Recueil des avis issus de la consultation auprès des ministères et organismes

Projet : **Construction d'un échangeur entre l'autoroute 640 et l'avenue Urbanova à Terrebonne**

Numéro de dossier : 3211-05-464

OBJET : **Projet d'échangeur 640 ouest à Terrebonne – Demande
d'avis d'acceptabilité portant sur le volet sonore**

Figure 2 – niveaux sonores actuels et futurs. (Figure tirée du résumé)

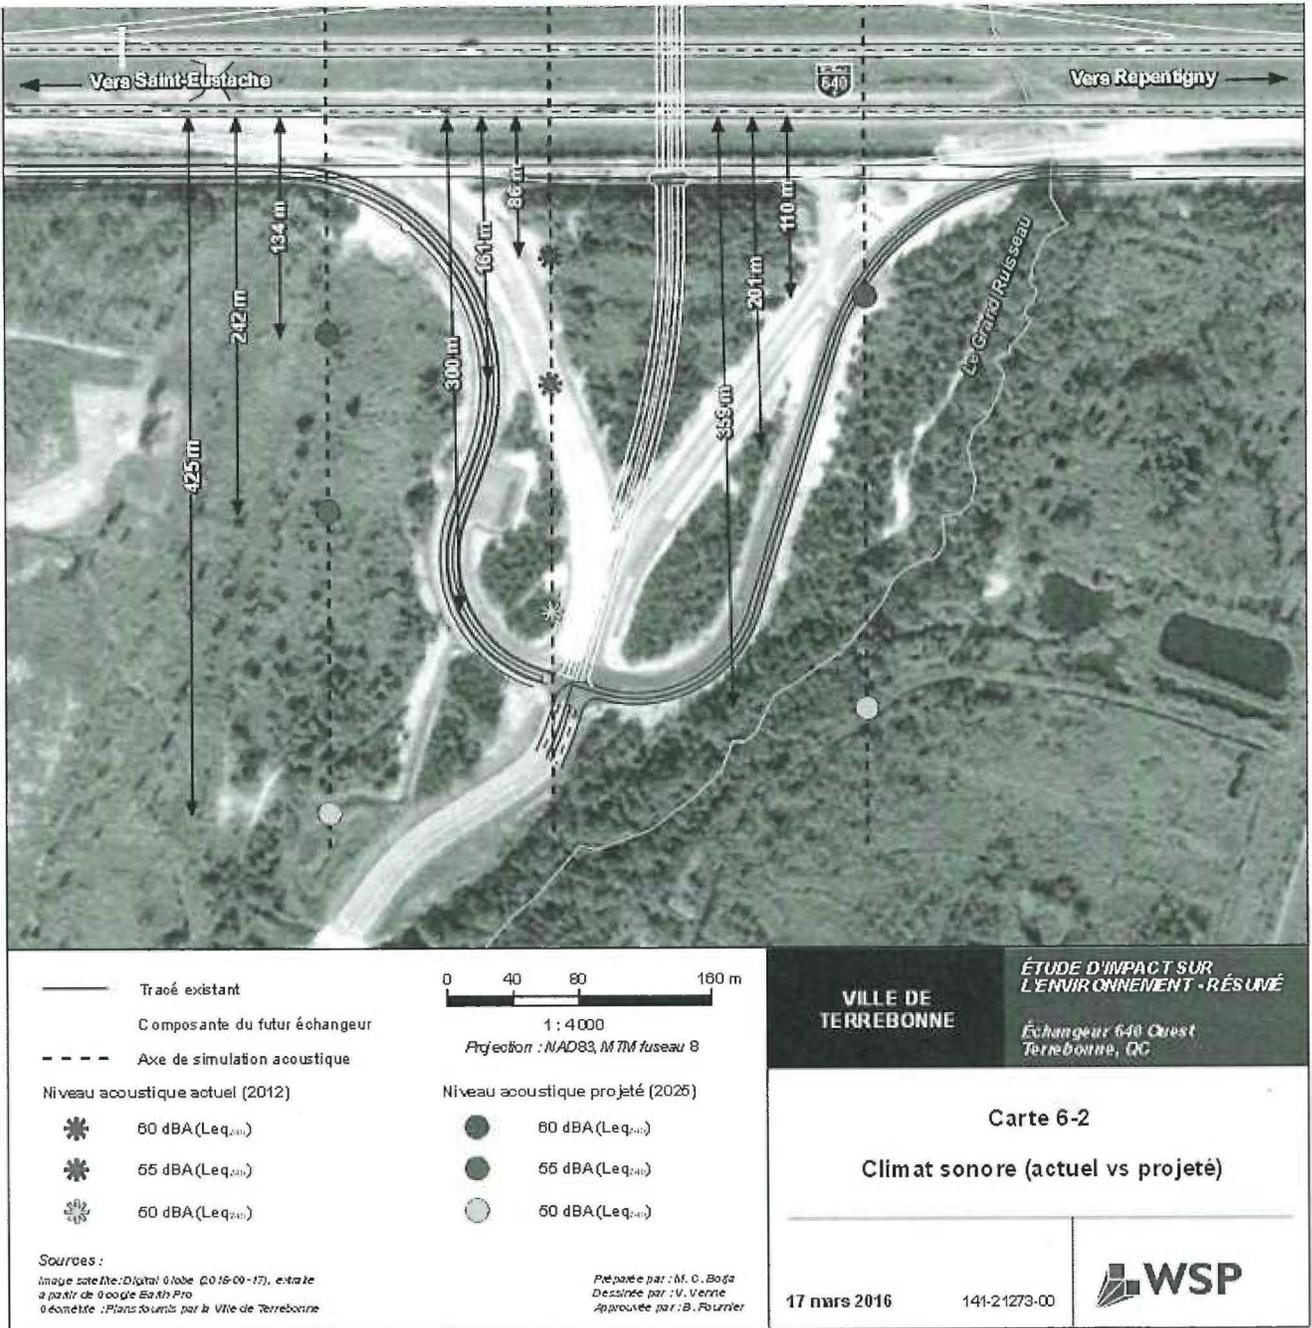
En contrepartie, une modélisation du niveau sonore actuel (2012) a tout de même été effectuée. Les résultats, présentés à la section 3.3.8-*CLIMAT SONORE ACTUEL* du résumé de l'étude d'impact (repris à la figure 2 ci-dessus), précisent que les niveaux atteindraient:

Étant donné la grande variabilité de l'achalandage routier, nous souscrivons à ce que la caractérisation du niveau sonore actuel ait été effectuée par une stratégie de modélisation.

Il est démontré à la section 6.3 - *IMPACTS SUR LE MILIEU HUMAIN* du résumé que l'augmentation du climat sonore (situation projetée, en 2025), même si les débits de circulation seront plus élevés une fois l'échangeur mis en service, ne sera pas significative (voir figure 2). Il est jugé que l'impact demeurera d'importance mineure.

Nous sommes d'accord que les impacts potentiels associés au bruit en exploitation sont tous d'importances mineures.
